RM2022-南京理工大学-Alliance-机械结构开源-步兵机器人-Bug 修复与补充说明

黄炫宇 南京理工大学 xuanyuhuang2001@gmail.com

1、电池无法插到底的 Bug

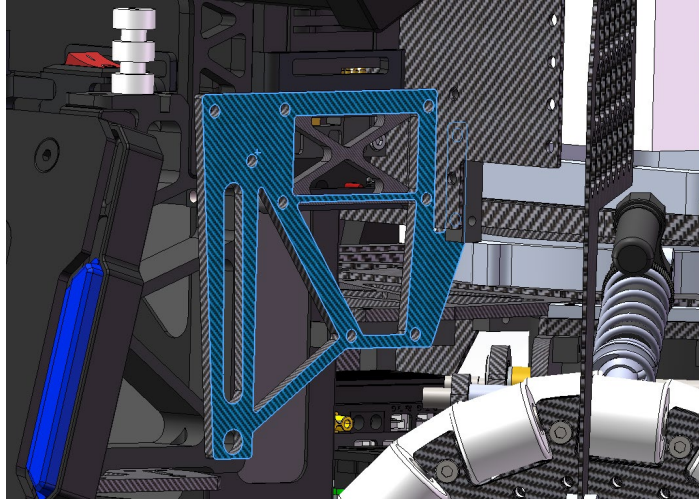
这个问题来自于我们老机械组长绘制零件库的“电池与电池架”的装配体的时候，没有将卡扣插到底。这个距离差 2mm。

建议自行修改相关的板材的草图来解决。

2、避震器下端，请破坏鱼眼后使用 M5 的螺栓。

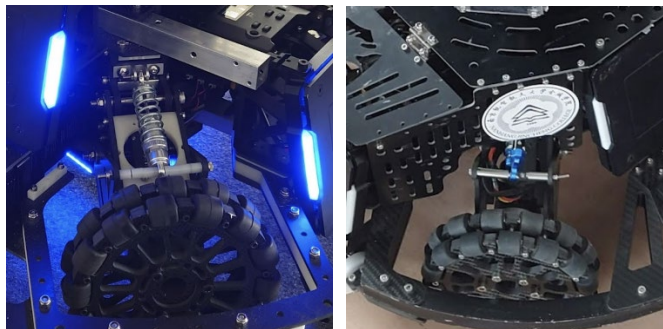
使用七八厘米的 M3 螺栓实在是不干人事。

3、请去除纵梁铝管的不位于中心碳板上的水平面上的槽形镂空

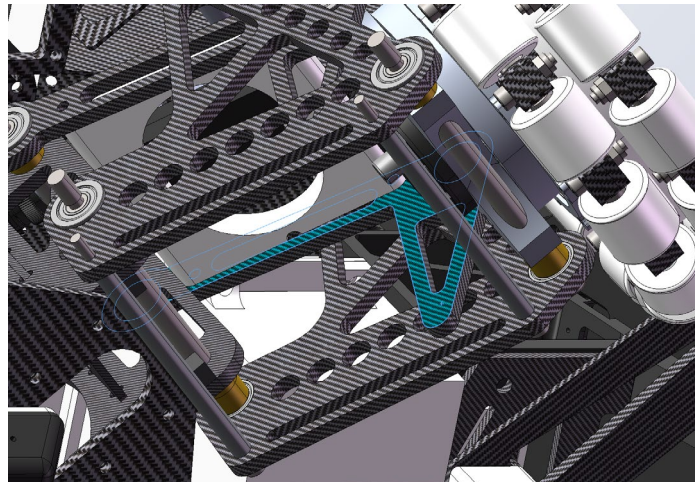
不然侧面受到撞击的时候强度不够

5、请使用铝管作为防撞，弯管机在开源文档中提及了。请仔细阅读开源文档。

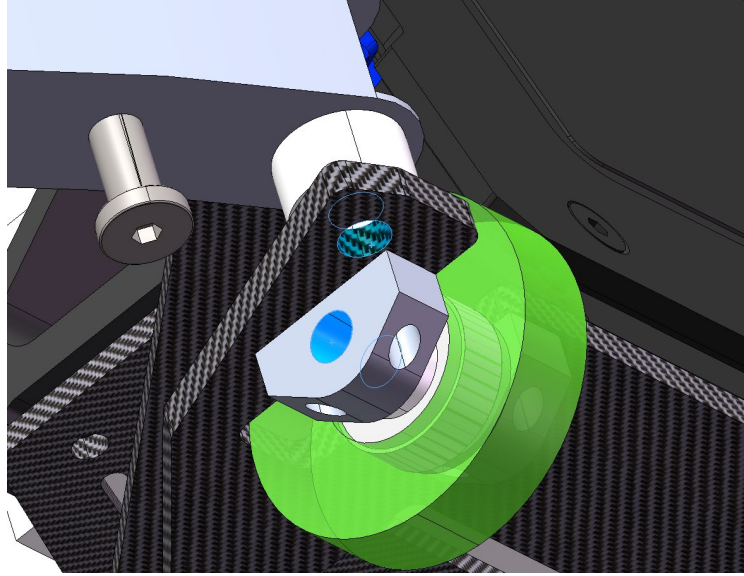
该操作性价比巨高，相比于板材夹打印件，有更小的重量和更高的强度。

图中是我们在开原基础上继续改进的 2023 全向轮，与南航金城好兄弟的全向轮步兵合照。请使用铝管作为保险杠！
